Asunto: Informe de evaluación de la respuesta a la primera información aclaratoria del proyecto “**CRUCE DE LA LÍNEA 3 POR DEBAJO DEL CANAL DE PANAMÁ**”

Informe Técnico DSH-044-2022

Evaluación de la respuesta a la primera información aclaratoria del EsIA del proyecto:
"CRUCE DE LA LÍNEA 3 POR DEBAJO DEL CANAL DE PANAMÁ"

Figura N°1. Planta-Perfil y Detalles de los cajones del Sistema de Drenaje Curundú afectados por el trazado del tramo subterráneo del Proyecto Metro Línea 3.

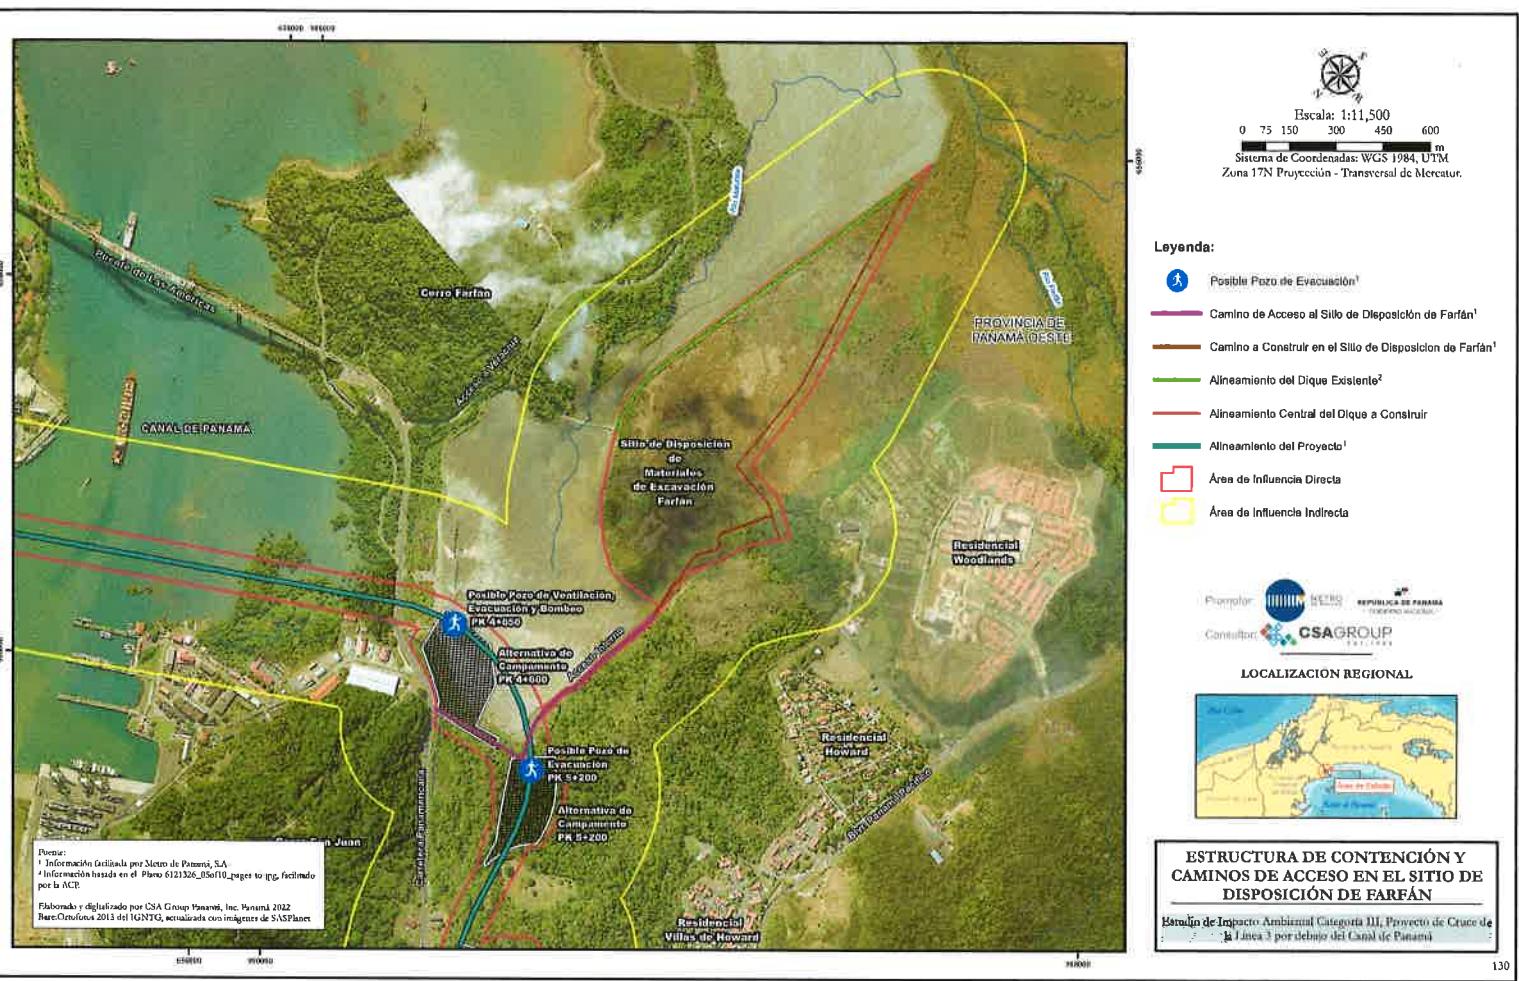
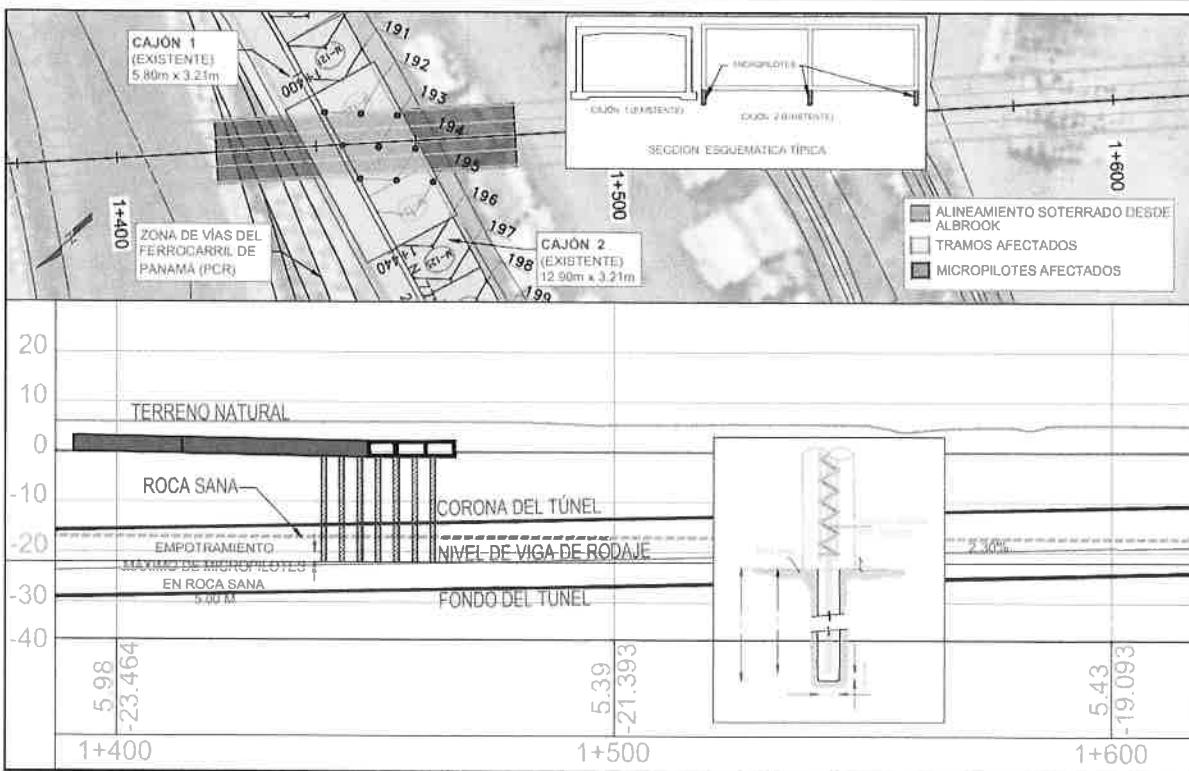
En el punto 5.4.2.7, Remoción y demolición de estructuras, página 190 del EsIA, se detalla: " ... Entre las progresivas PK1+438 y PK 1+460 de alineamiento se cruza el cajón soterrado del río Curundú con un ancho aproximando de 20 metros, dependiendo de la profundidad del tramo soterrado en este sitio y de la fundación de los cajones, se pudiesen ejecutar los trabajos que incluyan desviar el río en la época seca (caudal promedio anual de 0.440 m³ /s) y en el tramo que solapa la proyección del tramo soterrando modificar la cimentación del cajón por debajo y reconstruir los cajones sobre la nueva estructuras de cimientos para así evitar posibles afectaciones ... ". Incluyendo en Tabla N°5-6 Área de Influencia Directa, página 128 del EsIA, la siguiente referencia de obras temporales y permanentes del proyecto: "Intercambiador Frijol y Cajón Curundú 1.8 Ha".

Considerando la descripción de dicha obra, se le solicita:

- Indicar si el desvió del río Curundú forma parte del alcance del presente EsIA.

- Describir de manera detallada las actividades que componen el desvió del río Curundú y las dimensiones de dicha obra civil.
- Presentar coordenadas de área que será impactada por el desvió del río Curundú.
- Presentar levantamiento de línea base física, biológica y social de las áreas a afectar. (Incluir estudio hidrológico e hidráulico, original o copia autenticada, debidamente firmado por personal idóneo que lo elaboró).

Dentro de la respuesta a la ampliación solicitada en Punto 1 no se presentó el Estudio Hidrológico para ejecución del desvío del río Curundú. Sin embargo se señala que el promotor deberá tramitar

el Permiso de Obra en Cauce. La Resolución No. DM-0431-2021 de 16 de agosto de 2021 "Por la cual se establecen los requisitos para la autorización de las obras en cauces naturales en la República de Panamá y se dictan otras disposiciones", en su Artículo 3, punto 6, establece la presentación del Estudio Hidrológico. Para obtener permiso de obra en cauce el promotor debe presentar el Estudio Hidrológico elaborado según los requisitos establecidos en el Artículo 4, de la resolución indicada.

- Dentro del EsIA en el Capítulo 5 se incluye la posibilidad de afectación de los cajones del río Curundú debido a la interferencia del alineamiento del túnel con los micropilotes de la fundación del cajón. Se hace la aclaración que este trabajo forma parte de las actividades necesarias para la construcción del tramo soterrado.

- Las actividades requeridas para la ejecución del trabajo son las que se listan a continuación:
 - Seccionamiento/aislamiento del cajón
 - Excavación
 - Demolición de la estructura de concreto del cajón

- Remoción de escombros, Demolición y remoción de micropilotes
 - Reconstrucción del cajón
 - Restablecimiento del caudal
- Coordenadas del tramo afectado del Cajón del Río Curundú: 658591.44/ 991011.05; 658625.10/991003.48; 658620.59/990983.68; 658586.93/990991.26

- En el Anexo 1 se presenta la Línea Base Ambiental del alineamiento del proyecto que coincide con el tramo del Cajón del Río Curundú. Para el desvío de los cajones del río Curundú deberá tramitarse el Permiso de Obra en Cauce.
